Rapport de l'Inspection des installations classées

Visite d'inspection du 12/05/2026

SUEZ ALTERNATIVE FUELS & ENERGIES (SAFE)

CHEZ BOUTILLET
16480 Oriolles

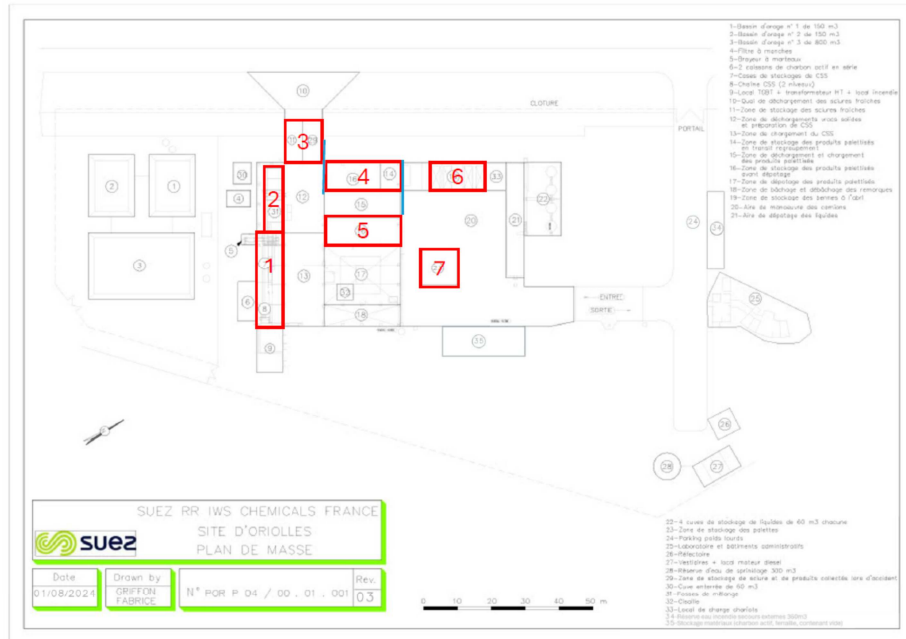
Lors de la visite des installations, l'inspection a relevé, par contrôle visuel empirique, que les 7 îlots référencés respectaient bien les critères précités d'emprise au sol et de hauteurs maximales de stockage des déchets.

Enfin, il s'avère que le bâtiment regroupant les 7 îlots supra est doté d'un système d'extinction automatique d'incendie. De plus, il s'avère que certaines parois extérieures de ce bâtiment sont dotées également de rideaux d'eau pour limiter la propagation des effets thermiques en cas d'incendie.
